„Rekonstrukce žst. Turnov – Infrastruktura“ a „Rekonstrukce výpravní budovy ŽST Turnov, 3. etapa“

Vysvětlení zadávací dokumentace č. 18

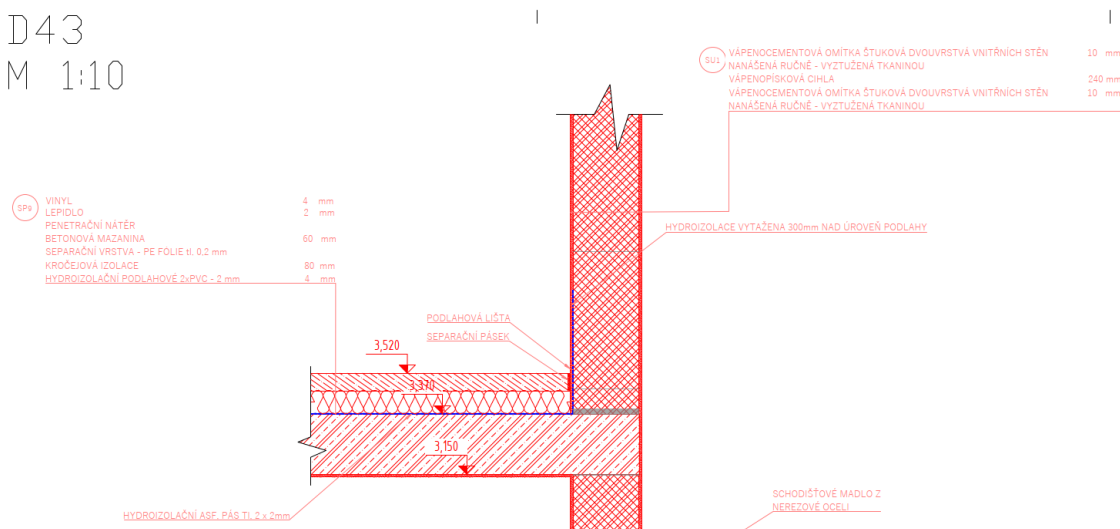
V zadavatelem poskytnuté dokumentaci k objektu SO 21-72-01.01 ŽST Turnov, provozní budova – Architektonicko-stavební část (list D.2.2.1_SO 21-72-01.01) mají v rozpočtu položky č. 389 a č. 393 uvedeny chybnou jednotku množství. Žádáme zadavatele o kontrolu a opravu.

Jednotka byla upravena.
